OPL1000 A1 Module

Title		
History		
Size	Document Number	Rev
A	<Doc>	1.2E
Date:	Tuesday, November 13, 2018	Sheet 1 of 2

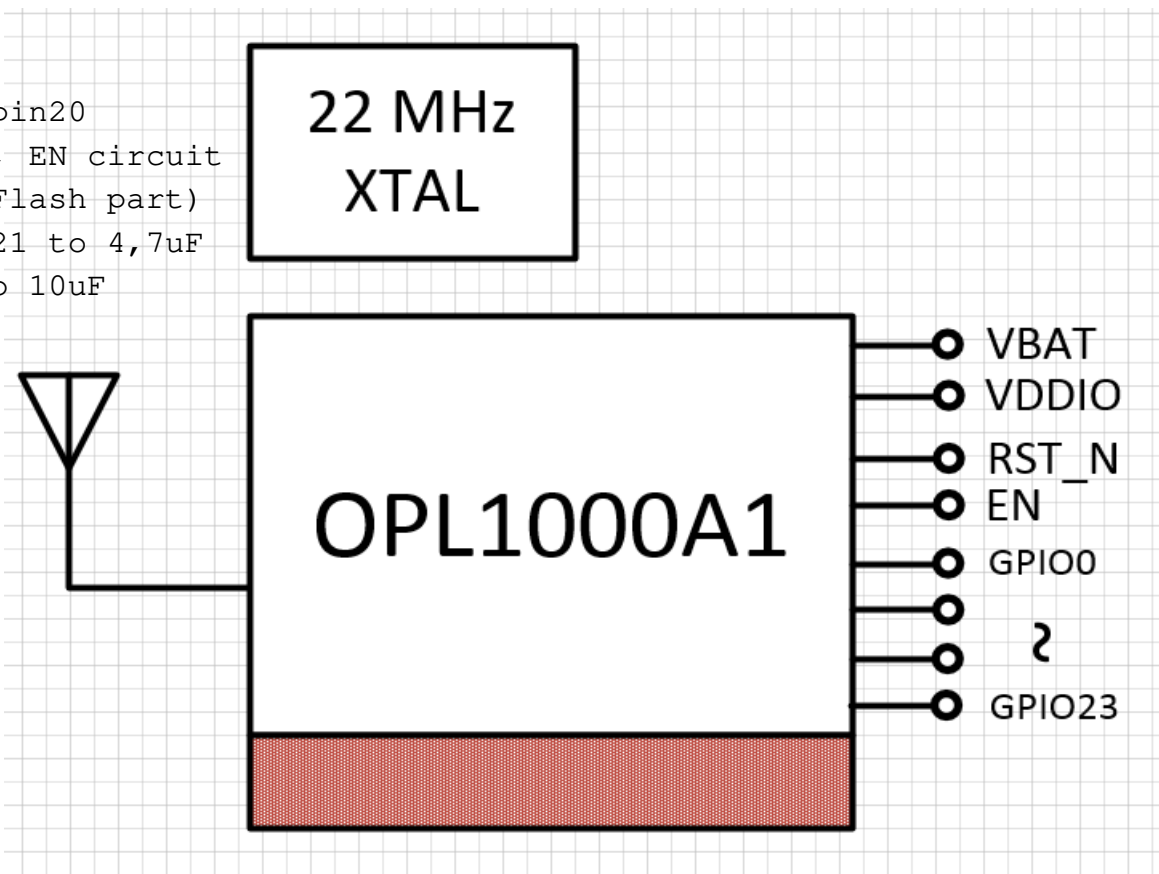
2018/02/07	1. move out flash, 32K XTAL, C24
------------	----------------------------------

2018/06/15	1. Change to A1 version
------------	-------------------------

2018/09/10	1. C26,C27 C28 DNI 2. Add C68, C69 L3 CN1 3. remove R3 R6 4. C14 change to 4.7uF 5. Add pi circuit on pin19,pin20
------------	---

2018/10/29	1. Add Flash, 32K XTAL, RST, EN circuit
------------	---

2018/11/08	1. remove C18,R82,R87,R88 (Flash part) 2. remove C20,C16, change C21 to 4,7uF 3. remove C18, change C72 to 10uF 4. remove D1,D2,C28,C26,C27 5. Change 32.768 XTAL 6. Change C70,C71 to 5.1pF
------------	---
